## VYSVĚTLENÍ ZADÁVACÍ DOKUMENTACE Č. IV

Název veřejné zakázky:	Revitalizace zimního stadionu v Třebíči
Evidenční číslo ve VVZ:	Z2022-031678
Evidenční číslo zadavatele:	22030033
Druh veřejné zakázky:	Stavební práce
Režim veřejné zakázky:	Nadlimitní režim
Druh zadávacího řízení:	Otevřené řízení
Název zadavatele:	Město Třebíč
Sídlo zadavatele:	Karlovo nám. 104/55, 674 01 Třebíč
IČO zadavatele:	00290629
Právní forma zadavatele:	801 - obec nebo městská část hlavního města Prahy
Zastoupení zadavatele:	Miloš Hrůza, místostarosta, pověřený na základě usnesení zastupitelstva města č. 9/6/ZM/2018 ze dne 20.11.2018
Adresa profilu zadavatele:	<a href="https://zakazky.trebic.cz/">https://zakazky.trebic.cz/</a>

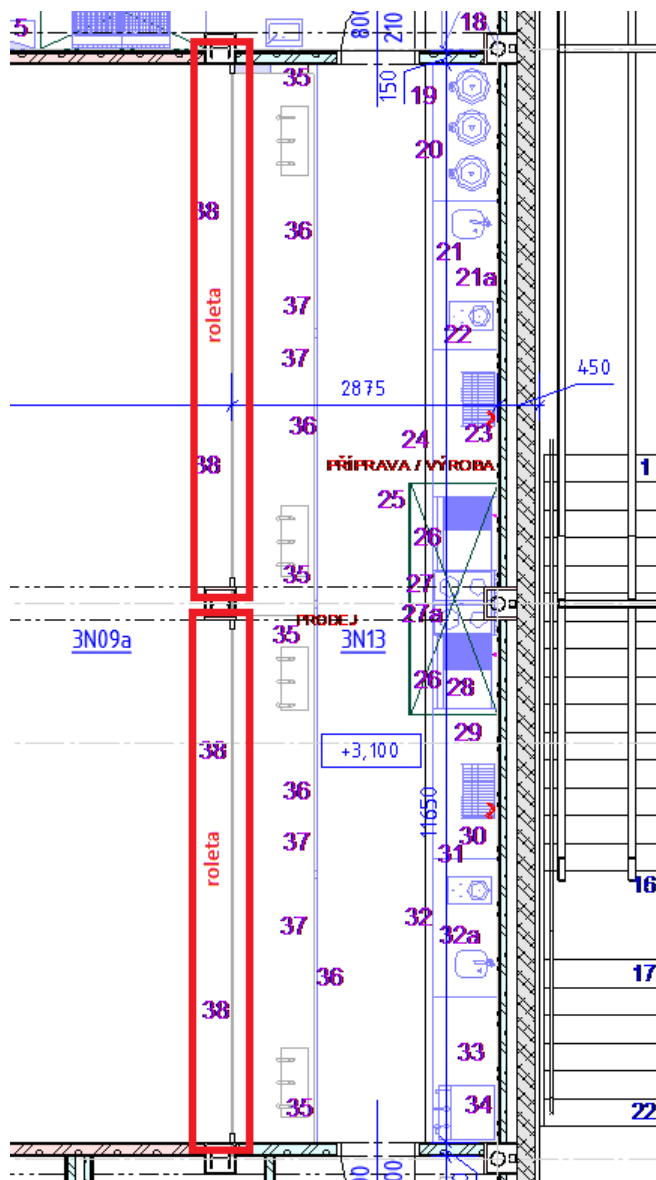
*Ve VV stavební části je položka:*

629	76765-VI.59	D+M vnitřní požární ocelová roleta 5650x2900 mm, EI 45 DP1 (VI.59)	kus	2,00000
-----	-------------	--	-----	---------

*Tentýž počet tohoto výrobku je i ve výpise prvků. V půdoryse 3.NP jsme je však nenalezli.*

Jedná se o rolety oddělující místnosti 3N13 – bufet a 3N09a – ochoz hlediště východ.
